改善箇所説明図

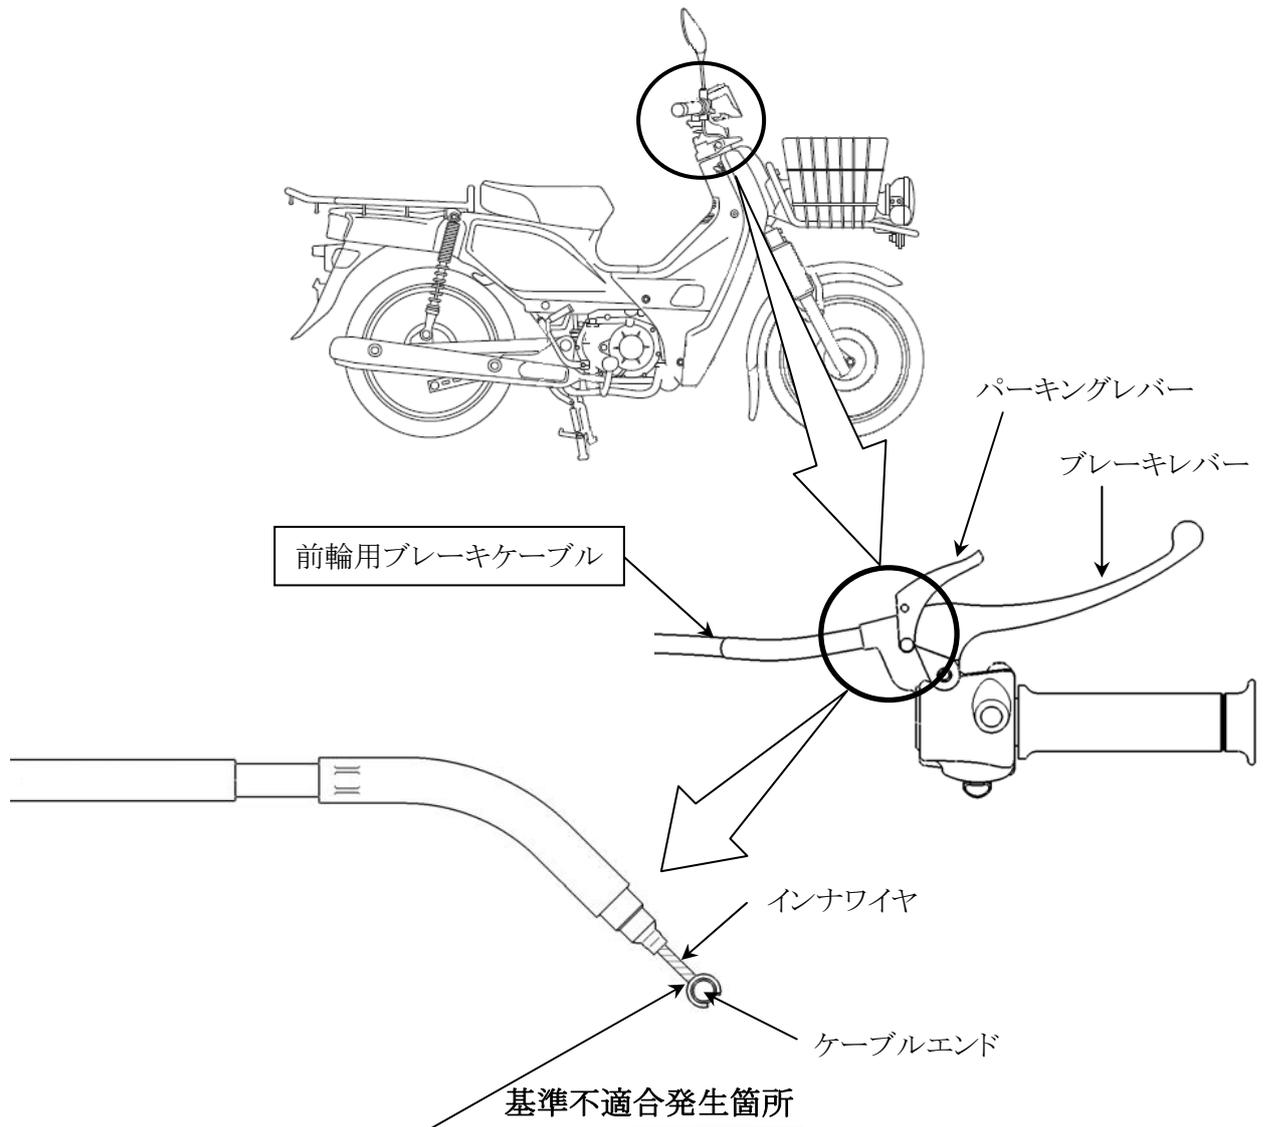
前輪ブレーキにおいて、ケーブルエンドへのインナワイヤ鑄込み位置が不適切なため、坂道などの駐停車時に使用するパーキングレバーの操作を繰り返し行くと、ケーブルエンドが破損し、前輪ブレーキが利かなくなるおそれがある。

全車両、前輪用ブレーキケーブルを良品と交換する。

注： は交換部品を示す。
